Bologna, 23/01/2024

Oggetto: SNAM FSRU Italia S.r.l. Emergenza Gas - Ottimizzazioni al progetto “FSRU Ravenna e Collegamento alla Rete Nazionale Gasdotti”: intervento strategico di pubblica utilità, indifferibile e urgente, finalizzato all'incremento della capacità di rigassificazione nazionale. Variante all'Autorizzazione Unica -Decreto n. 3 del 7 novembre 2022- per la costruzione ed esercizio del progetto del Rigassificatore e delle opere connesse. Parere congiunto Arpae-ISPRA.

Figura 1: Sintesi delle modifiche progettuali riportate in rosso.

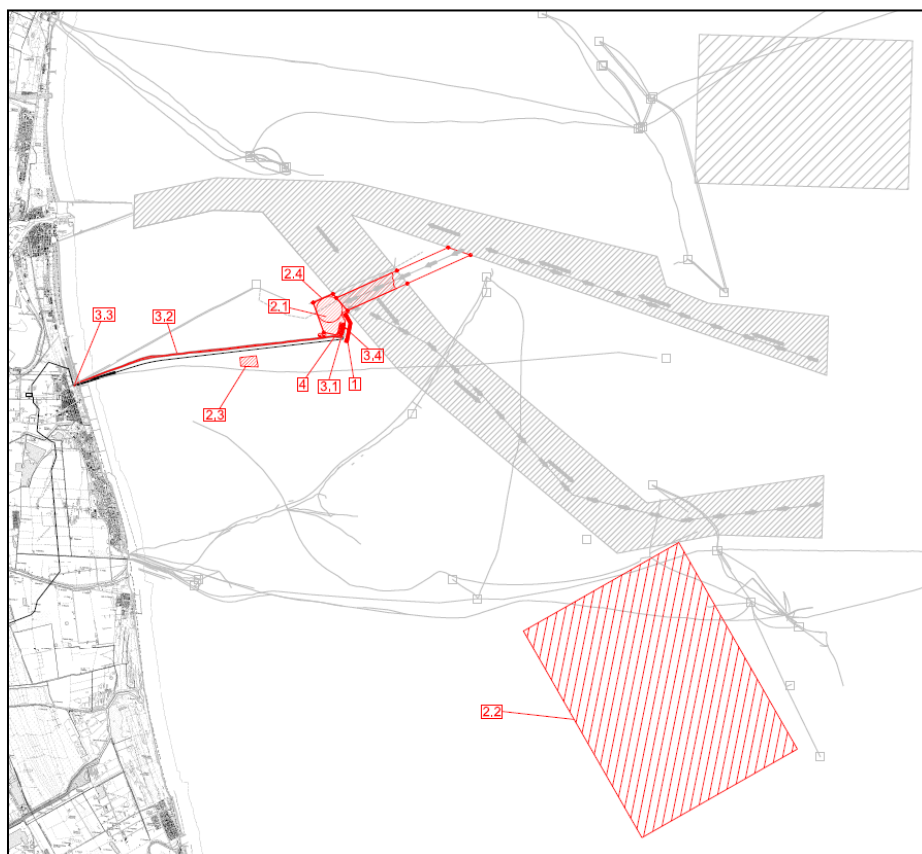
In figura 1 sono evidenziate in rosso le ottimizzazioni progettuali.

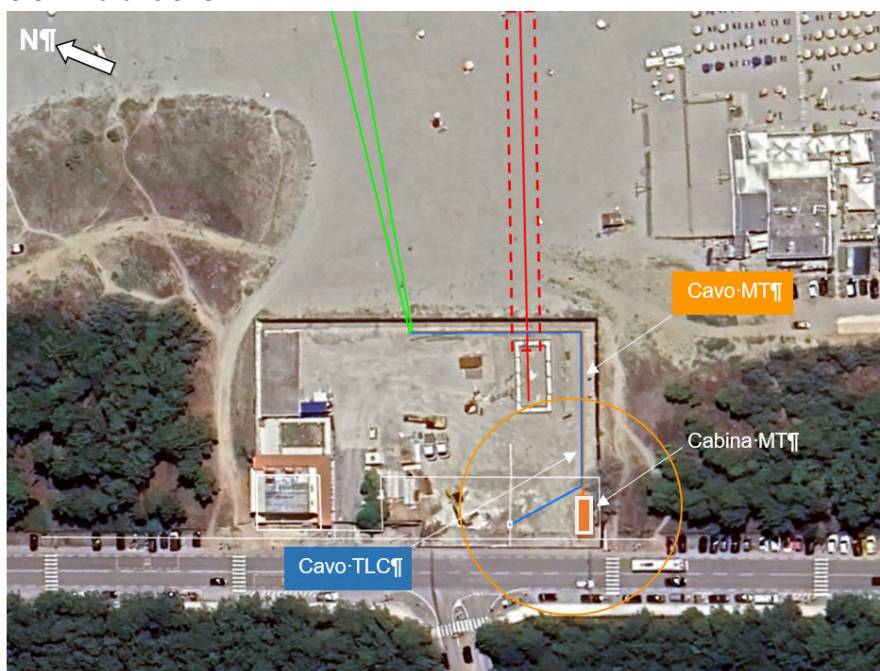
Nell'immagine seguente tratta dalla documentazione presentata viene evidenziato il tratto a terra dei cavi TLC azzurro e MT arancione.

In verde sono rappresentate le due tubazioni ex PIR da 22 e 28 pollici.

Nella documentazione presentata non sono state fatte valutazioni sui volumi di terre da scavare, ma in prima approssimazione, valutando i disegni della posa del cavo MT e la base della cabina, i volumi sono dell'ordine di 60-70 m3 di cui una parte più importante ca. $\frac{2}{3}$ all'interno dell'area ex Sarom ed il resto nell'area dell'autolavaggio.

Non essendo presenti valutazioni, su questi scavi si ritiene necessario prescrivere prima della attività di esecuzione degli scavi che venga effettuata una valutazione sugli effettivi volumi di scavo e sul destino delle terre (riutilizzo in sito, smaltimento, etc.).

Per quanto attiene invece la movimentazione delle terre escavate per la fondazione della cabina MT, e la realizzazione dell'interramento dei cavi TLC ed MT all'interno dell'area ex Sarom è necessario che venga presentata, prima dell'avvio delle opere una valutazione sui volumi da scavare e sul destino delle terre e rocce scavate.
